Procedura VIA – progetto INE Massazza

oggetto: **INTEGRAZIONE OSSERVAZIONI - Progetto di un impianto agrivoltaico denominato "Impianto solare Agrivoltaico da 47,36 MWp - Madama Live" localizzato nel comune di Salussola e relative opere di connessione alla sottostazione Terna di Carisio (VIA PNIEC-PNRR 10429).**

Figura 14 - Inquadramento su Ortofoto dell'area di impianto (in rosso) e del cavidotto in AT (in giallo)

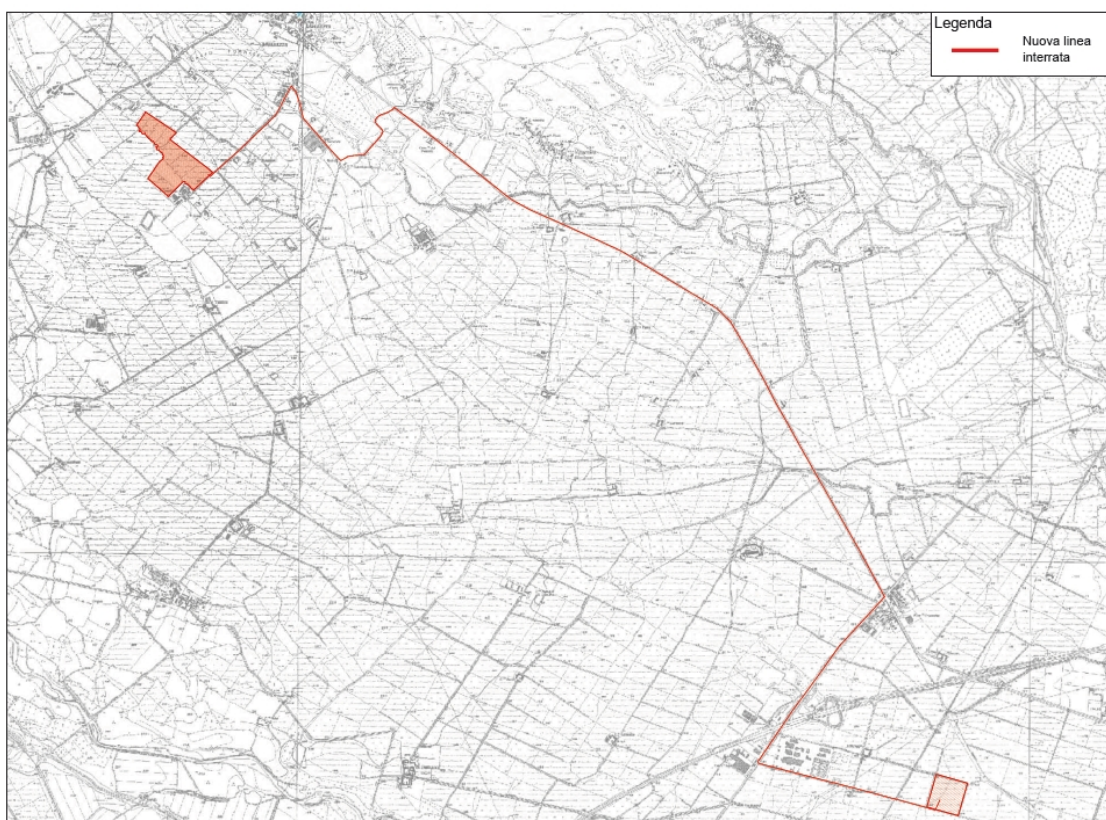
Queste associazioni osservano che gli impianti proposti da Land Live Srl e da INE Massazza Srl prevedono entrambi la connessione con appositi elettrodotti interrati alla stazione Terna di Carisio ma i tracciati dei due elettrodotti sono distinti.

Occorre al riguardo valutare che la distanza tra i due impianti è di soli 2.900 metri. Ovvero potrebbe essere considerata, **al fine di ridurre gli impatti**, la possibilità di far convergere il cavidotto proposto dalla ditta INE Massazza Srl alla cascina Madama e da quel punto un solo scavo con la posa dei due cavidotti sino alla stazione di Carisio, quale che sia il tracciato.

Chiedono pertanto che nella eventuale **richiesta di integrazioni** o nelle **prescrizioni** sia valutata questa possibilità, ovvero la definizione di **un solo tracciato e scavo** per la posa dei due cavidotti.

ESTRATTO MAPPA CTR
scala 1:30000

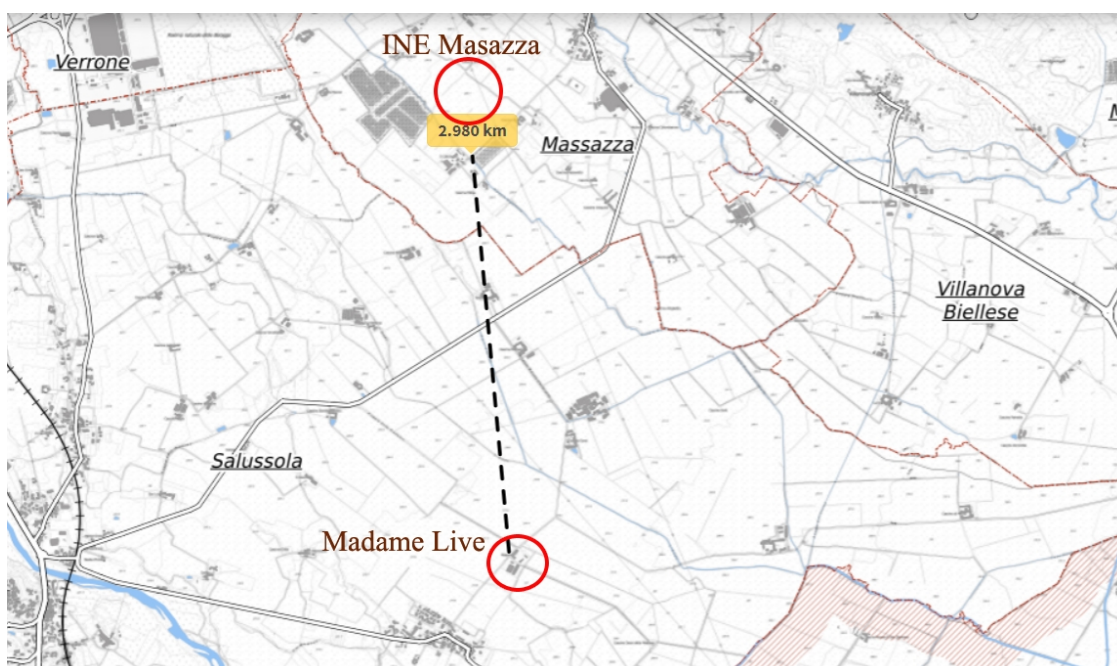
Si veda qui di seguito il dettaglio dell'elettrodotto dell'impianto INE Massazza:
